Projet minier Arnaud

Complément n° 5
à l'étude d'impact sur l'environnement

RÉPONSES AUX QUESTIONS ET COMMENTAIRES DU PUBLIC

Révision 1

Roses des vents de la modélisation de la dispersion atmosphérique
des matières particulaires dans l'air ambiant

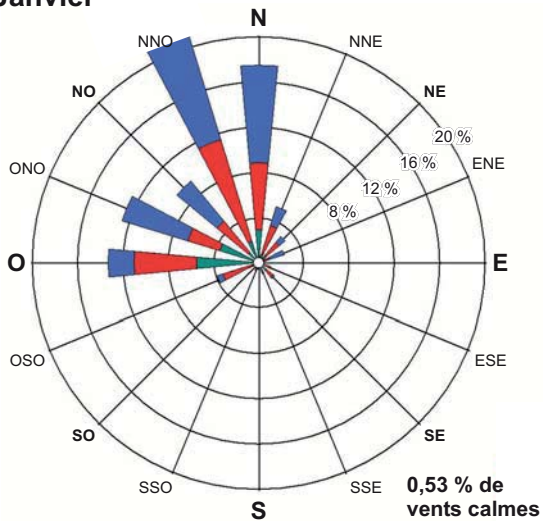
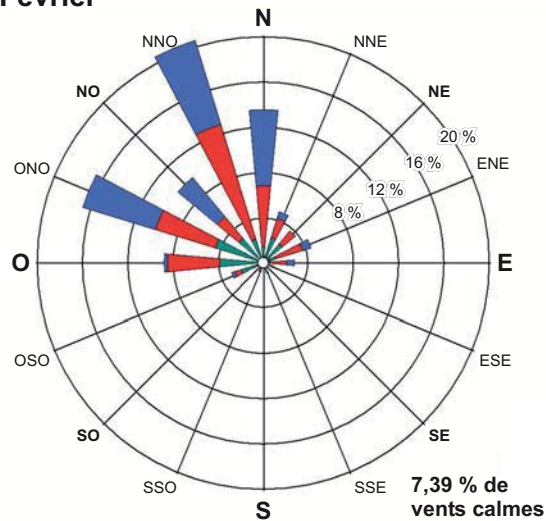
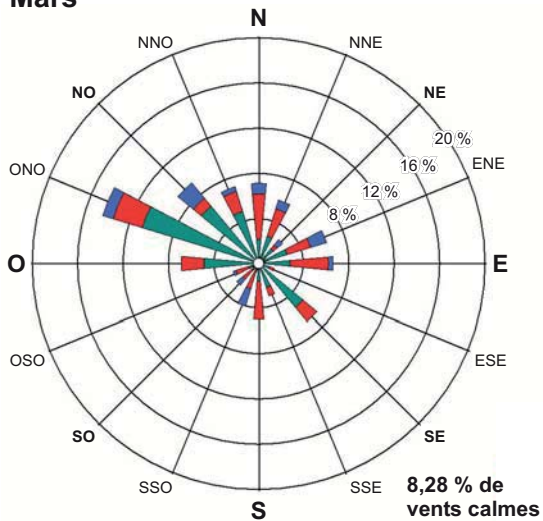
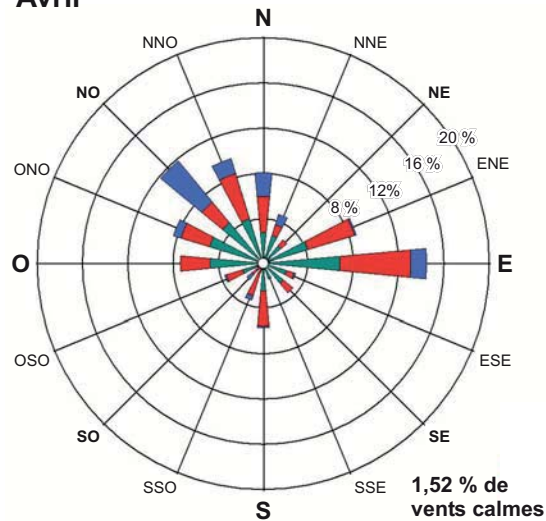
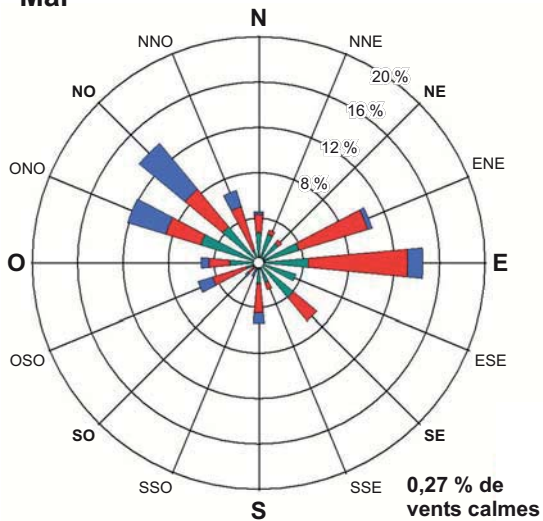
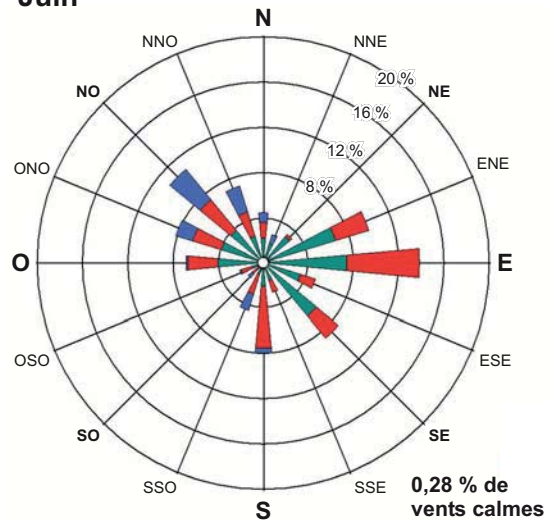
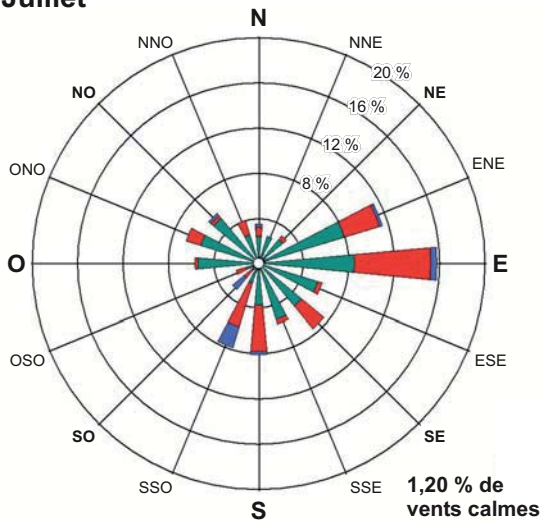
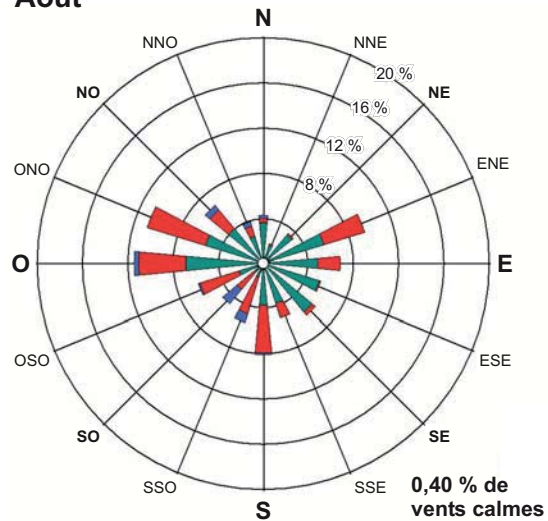
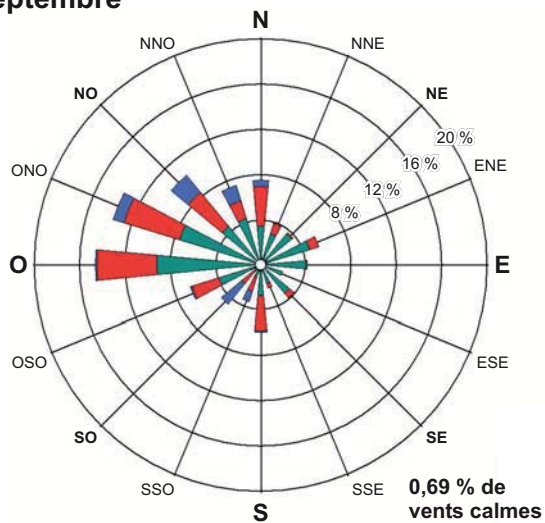
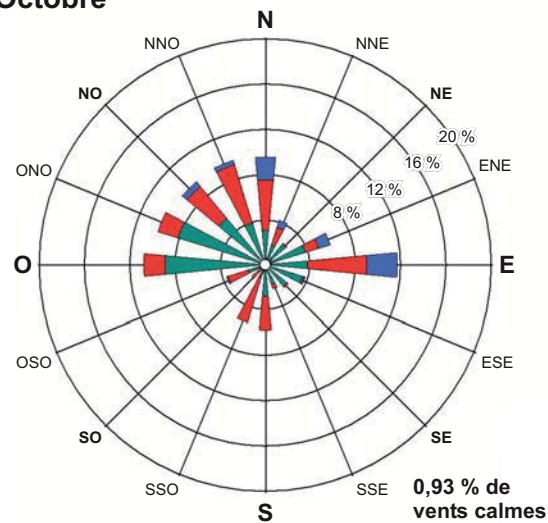
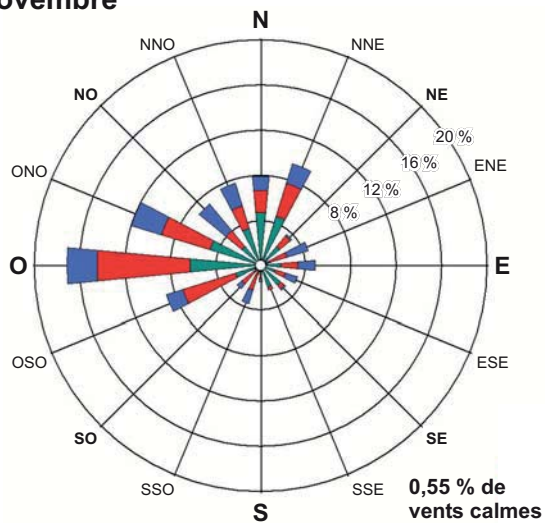
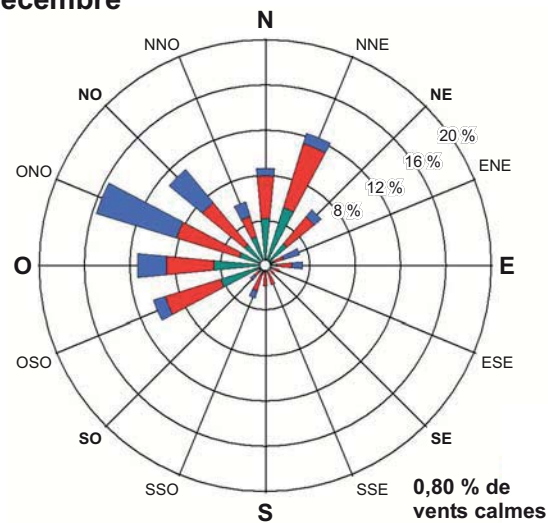
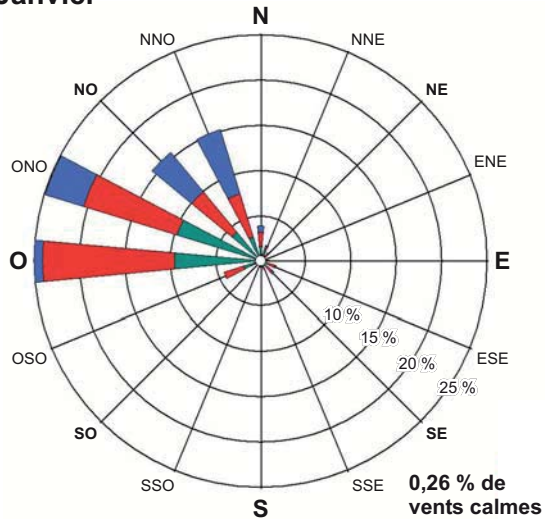
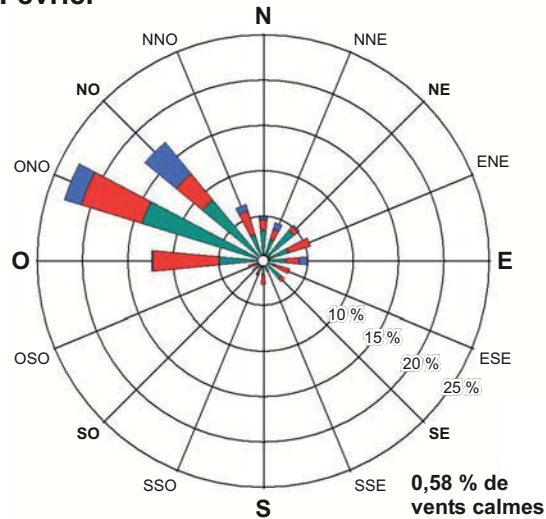
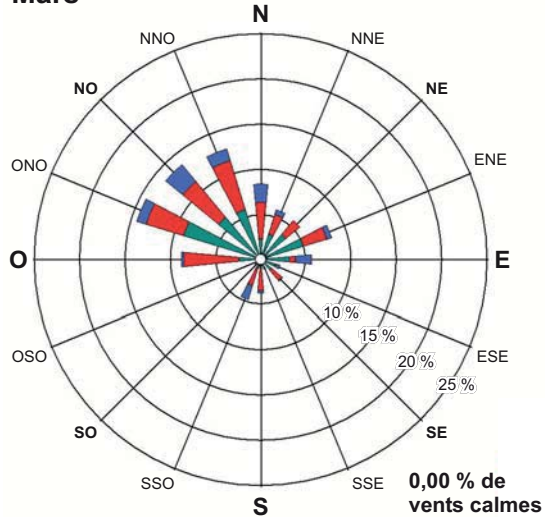
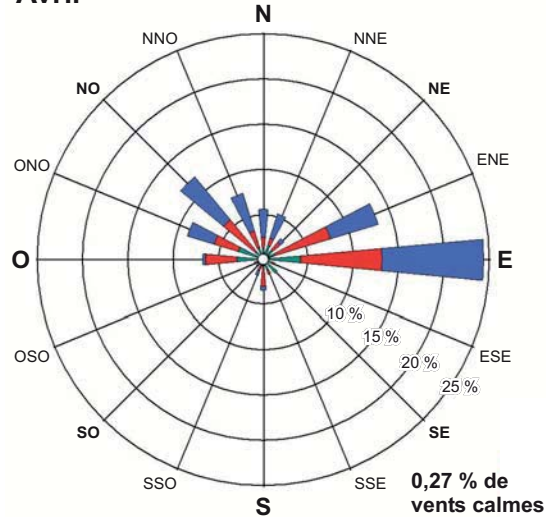
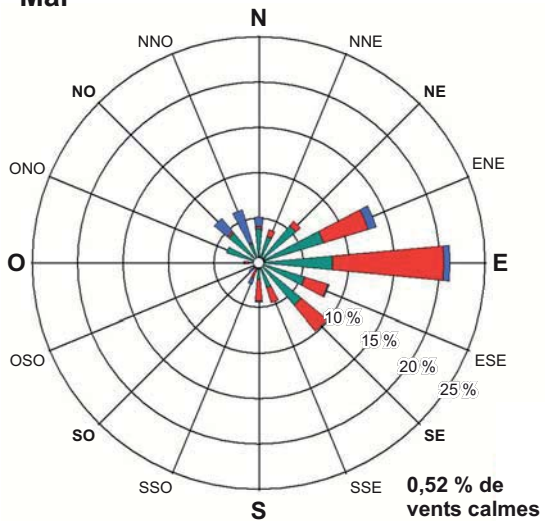
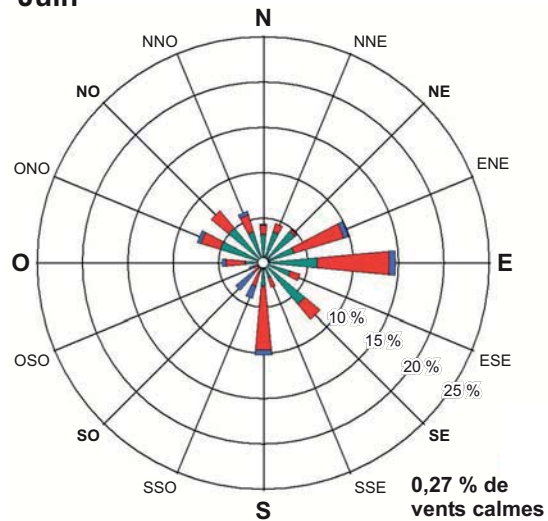
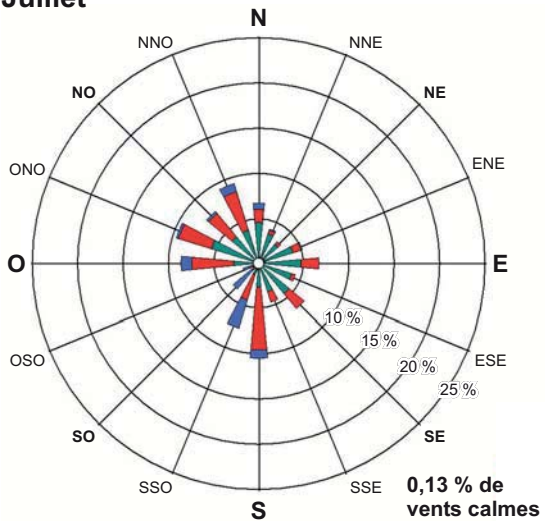
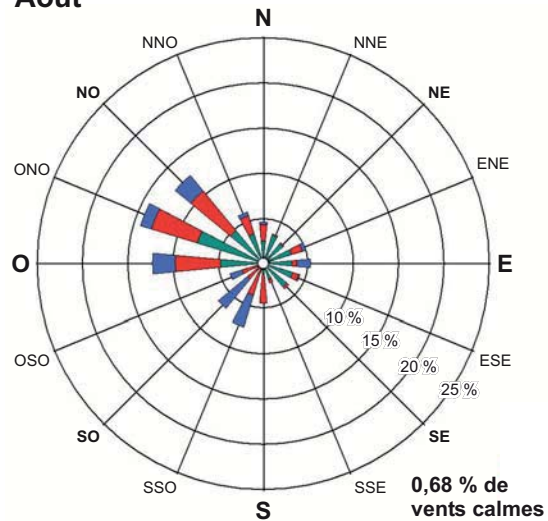
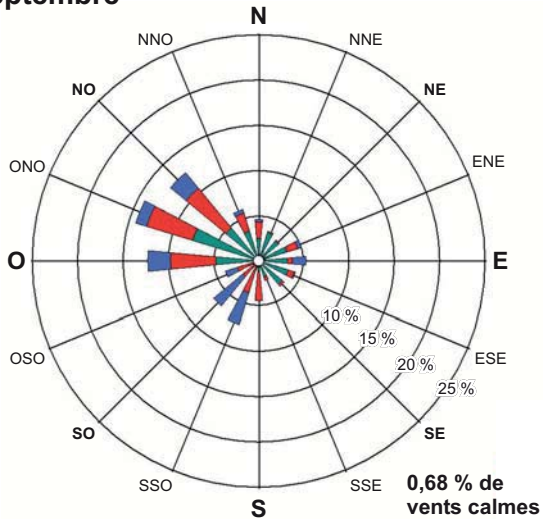
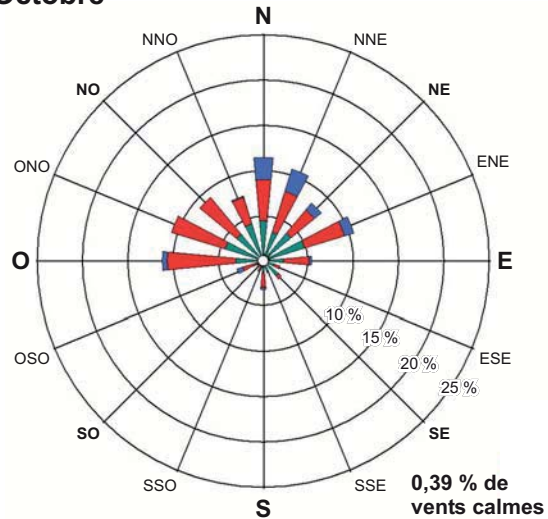
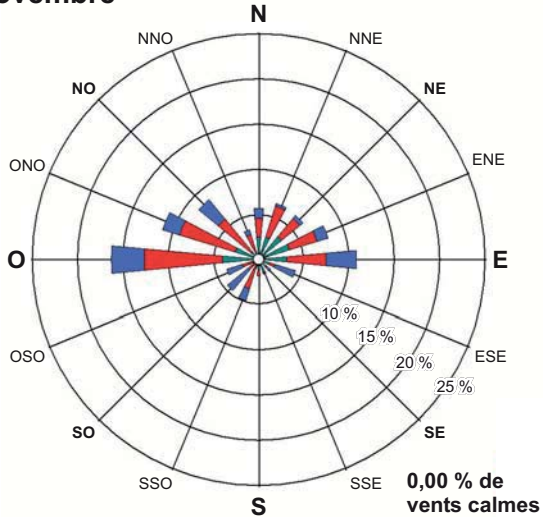
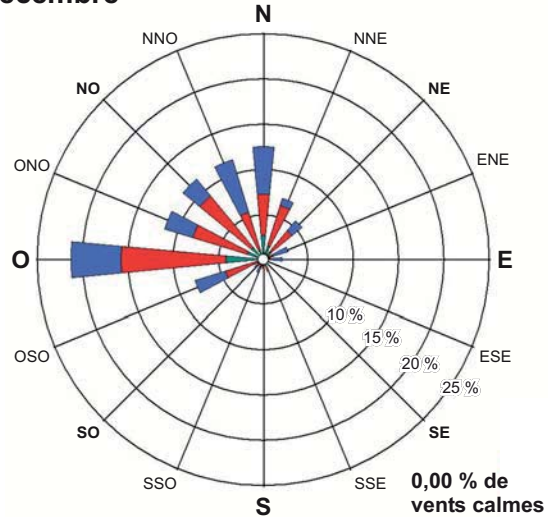
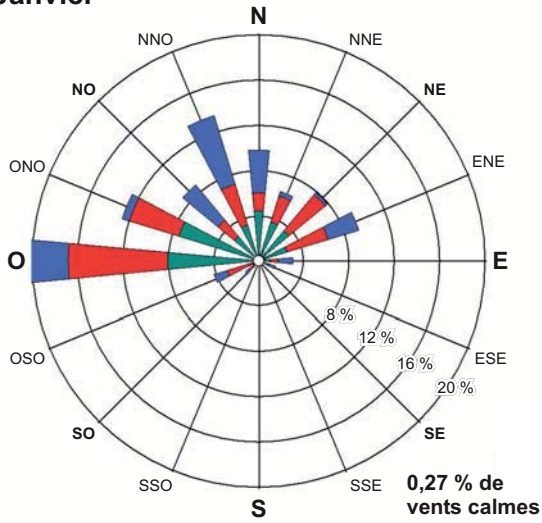
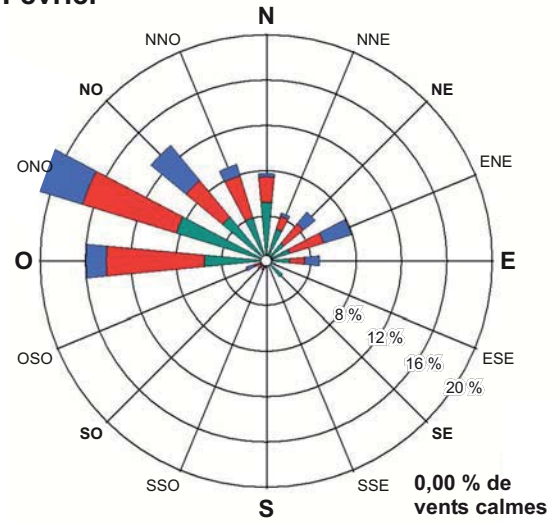
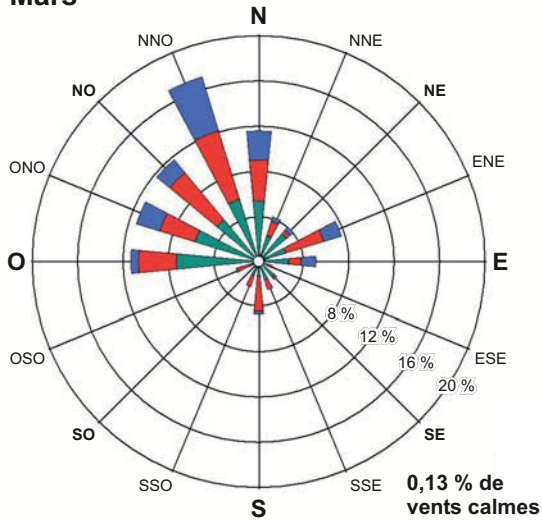
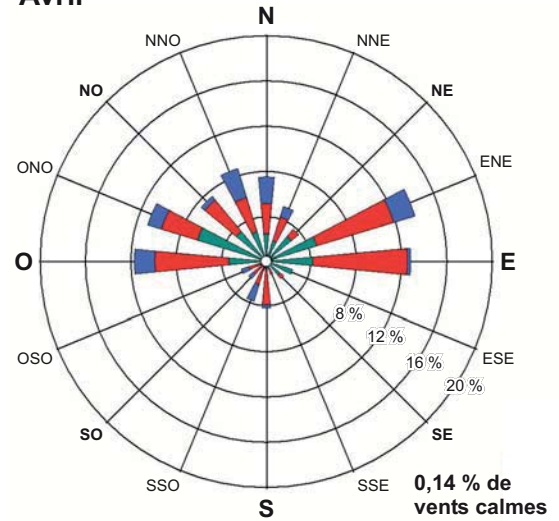
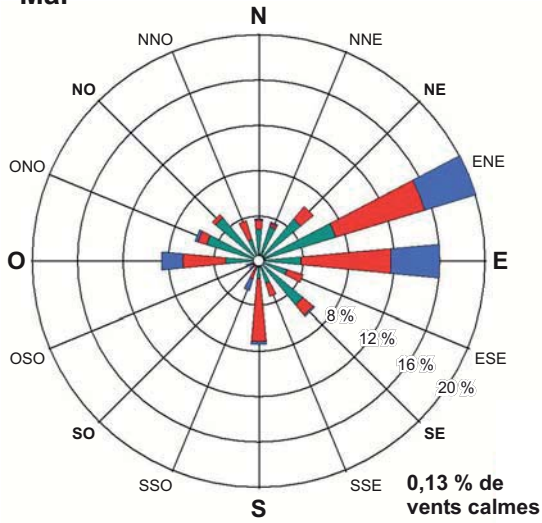
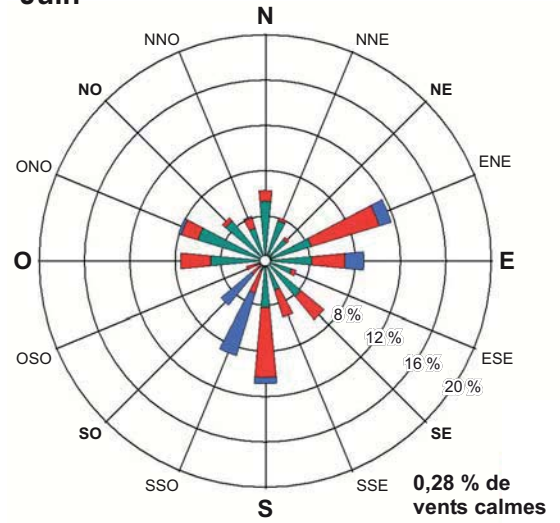
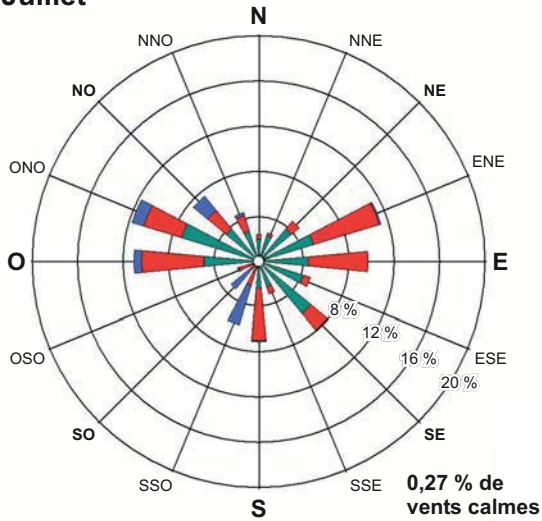
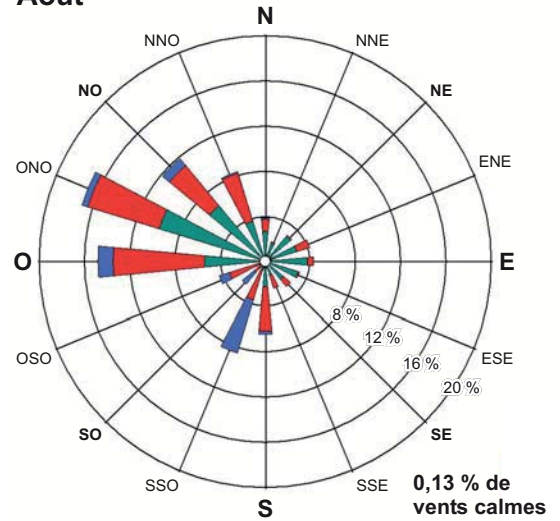
N° 5-2 Mine Arnaud n'a pas répondu pour la partie de question suivante : direction et vitesse des vents à chaque mois. De plus, les données de pluviométrie de l'année 2010 (et peut-être 2011) sont illisibles dans le format envoyé. Pourriez-vous compléter ces informations?

La réponse à la question N°2 de la « Première série de questions et commentaires » présente les données pluviométriques demandées. Les figures en annexe 1 présentent les roses des vents illustrant la direction des vents dominants ainsi que les vitesses à chacun des mois des années 2004, 2005, 2006, 2007 et 2009.
